Rennes, le 29 NOV. 2016

Autorité environnementale

AVIS DE L'AUTORITÉ ENVIRONNEMENTALE  
portant sur le projet de permis d'aménager  
du quartier de la gare  
sur la commune de Roscoff (29)  
- dossier reçu le 29 septembre 2016 -

Localisation du projet (d'après étude d'impact)

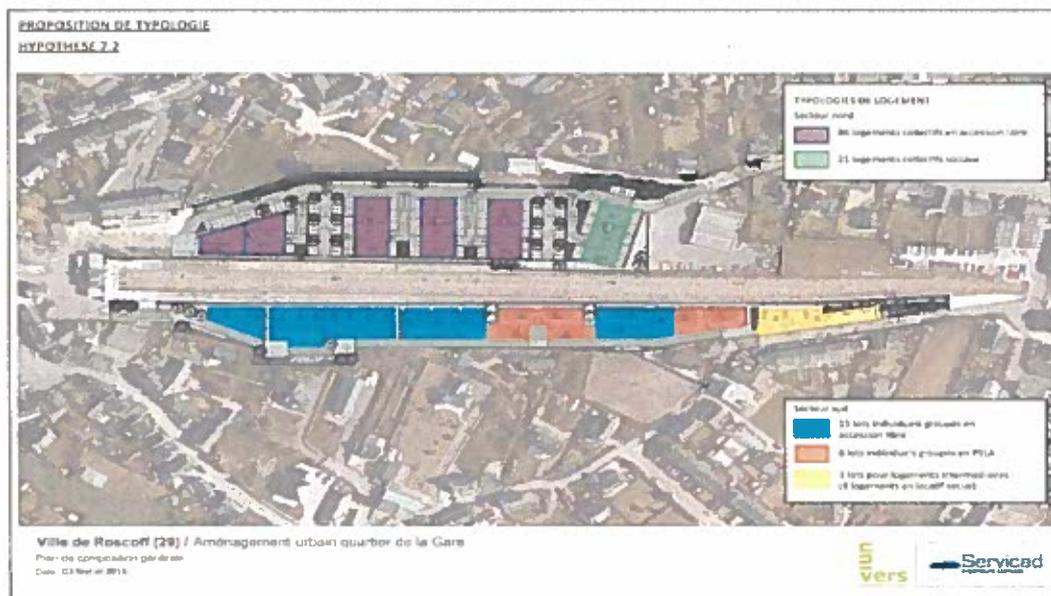
127 places de parkings aériens ou souterrains seront dévolues au nouveau lotissement, et 33 places seront réservées au stationnement public, réduisant ainsi les possibilités actuelles de stationnement (sauvage) sur le site qui sont d'environ 200 places. Pour compenser cette perte, la création d'un parking complémentaire de 50 places, à proximité du secteur nord, est annoncée, sans être intégrée dans l'analyse des impacts du projet dans sa globalité.

*Afin de prendre en compte l'ensemble des impacts induits par la construction du lotissement, l'Ae recommande au porteur de projet d'inclure l'emprise de ce parking dans le périmètre du projet.*
